**AVIS RELATIF À LA PROTECTION
CONTRE LES EVENTUELS EFFETS NOCIFS ET NUISANCES
PROVOQUÉS PAR LES RAYONNEMENTS NON IONISANTS
GÉNÉRÉS PAR DES ANTENNES ÉMETTRICES STATIONNAIRES**

Commune : NAMUR - Exploitant : PROXIMUS

Référence exploitant : 81BSI_01

Rapport n° 340 / 2024

Figure 1 : Vue en plan des lieux de séjour et des points de contrôle

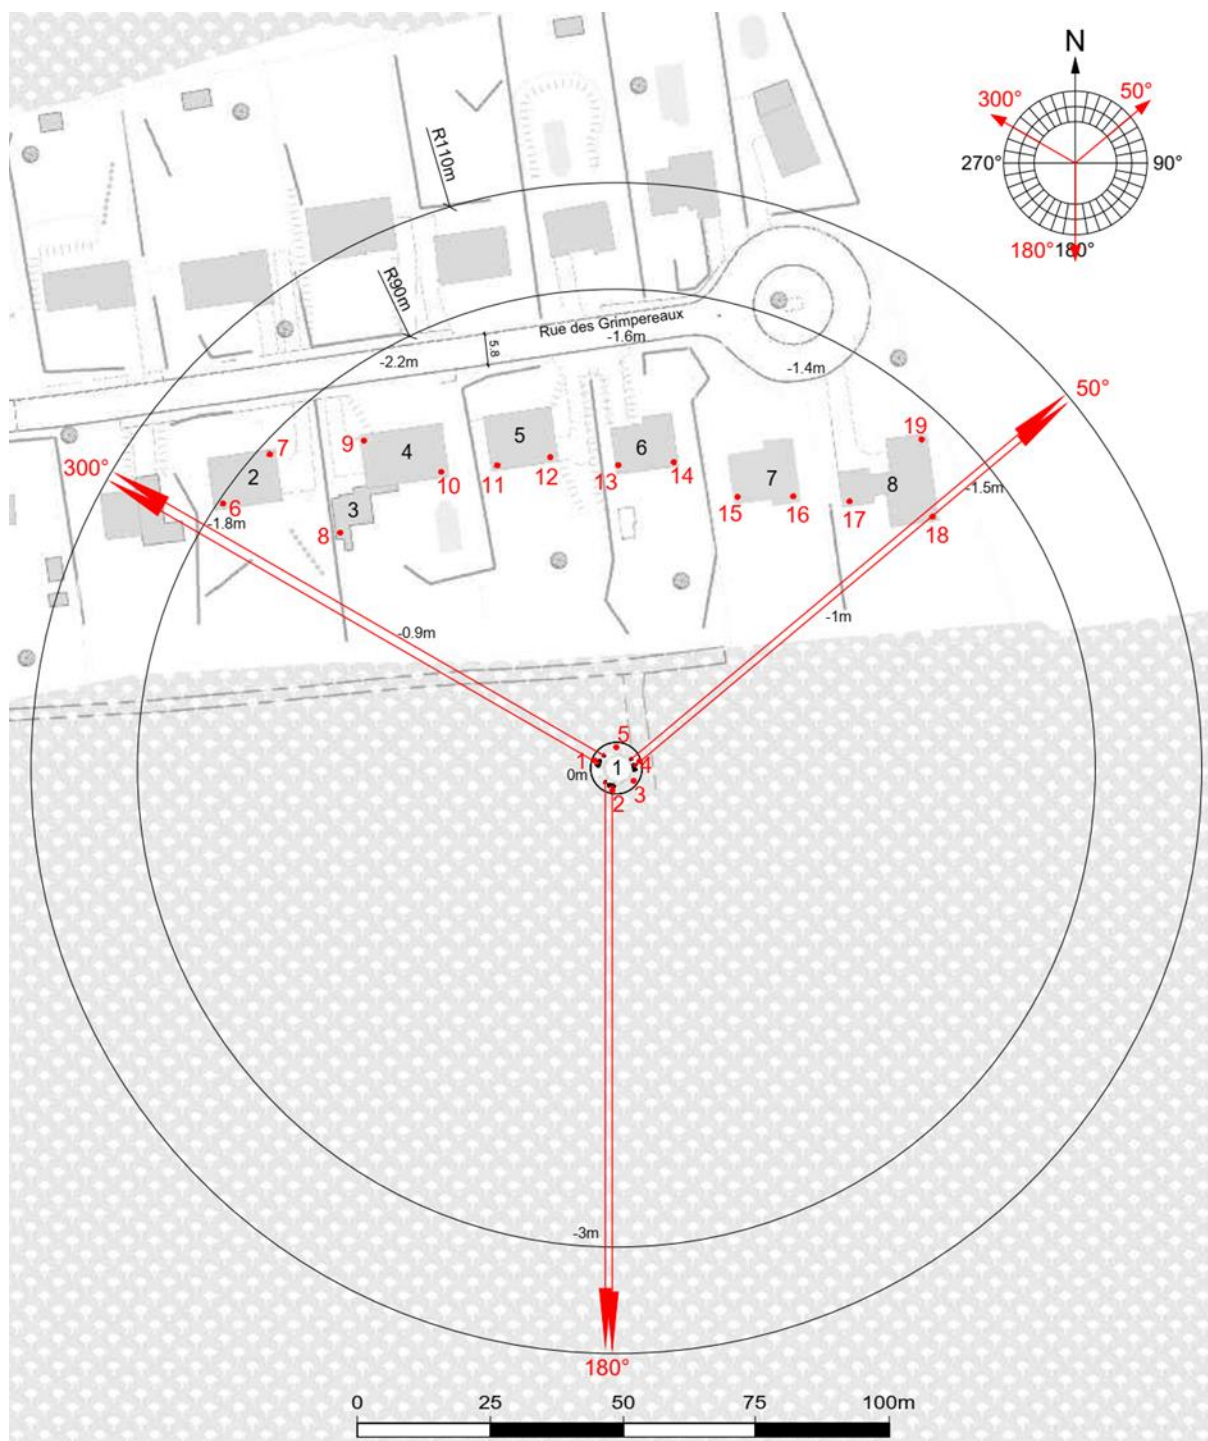
- le numéro du point de contrôle repris sur un des plans de la figure 1;
- le numéro du LS dans lequel se trouve le point de contrôle de la 1^{ère} colonne ;
- l'atténuation d'obstacle prise en compte pour le calcul de l'indice d'exposition dans le LS ;
- le résultat du calcul de l'indice d'exposition.

N° point de contrôle	LS	Atténuation (dB)	Indice d'exposition relatif à la limite par installation IE_i
6	LS2	3,0	0,031
7	LS2	3,0	0,026
16	LS7	3,0	0,021
17	LS8	3,0	0,020
8	LS3	3,0	0,019
19	LS8	3,0	0,018
15	LS7	3,0	0,017
18	LS8	3,0	0,016
9	LS4	3,0	0,015
10	LS4	3,0	0,013
14	LS6	3,0	0,011
11	LS5	3,0	0,010
13	LS6	3,0	0,009
12	LS5	3,0	0,008
2	LS1	10,0	0,001
1	LS1	10,0	0,001
4	LS1	10,0	0,001
5	LS1	10,0	0,000
3	LS1	10,0	0,000

En ce qui concerne les antennes de l'installation mentionnées dans le tableau 1, la distance maximale à laquelle la limite pourrait être atteinte, à l'extérieur, est égale à 92,4 m. S'il n'y a pas de LS à une distance inférieure, les antennes respectent forcément la limite d'immission.

Dans le cas des LS situés à l'intérieur des bâtiments, une atténuation d'obstacle est prise en compte et il en résulte que la distance maximale à laquelle la limite pourrait être atteinte se réduit à 65,4 m.

En conclusion, les antennes émettrices stationnaires faisant partie de l'installation référencée dans le paragraphe 2 et dont les caractéristiques techniques sont résumées dans le tableau 1 **respectent les limites d'immission** fixées à l'article 4 du décret du 8 décembre 2022 (M.B. du 16.12.2022) modifiant le décret du 3 avril 2009 relatif à la protection contre les éventuels effets nocifs et nuisances provoqués par les rayonnements non ionisants générés par des antennes émettrices stationnaires.

Figure 2 : Vue en plan des installations d'antennes dans un rayon de 300 mètres autour de l'installation faisant l'objet de la demande d'avis

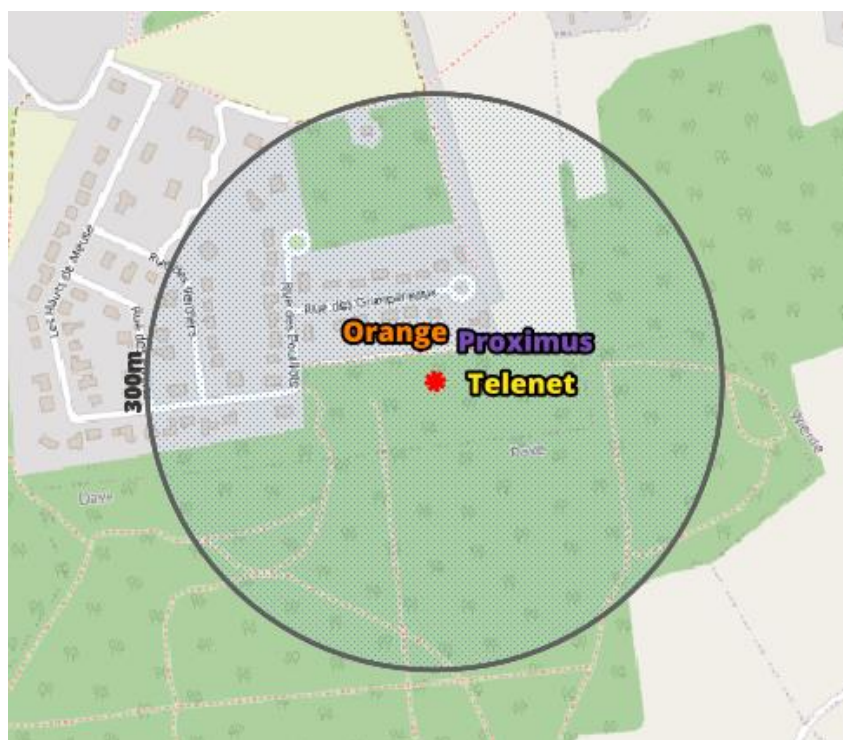
Le plan en projection verticale de la figure 2 indique la localisation des antennes actives éventuelles visées par le décret et situées dans un rayon de 300 mètres autour de l'installation référencée dans le paragraphe 2. Les données de localisation de ces antennes et les avis correspondant sont accessibles via le cadastre en ligne des antennes émettrices stationnaires⁶.

Compte tenu du nombre d'installations localisées dans la figure 2, il apparaît que l'intensité du rayonnement électromagnétique généré, dans les lieux de séjour situés à proximité de l'installation référencée dans le paragraphe 2, par l'ensemble des antennes émettrices stationnaires de l'ensemble des exploitants du même site d'antennes émettrices stationnaires respecte la limite fixée à l'article 4, § 2 du décret.
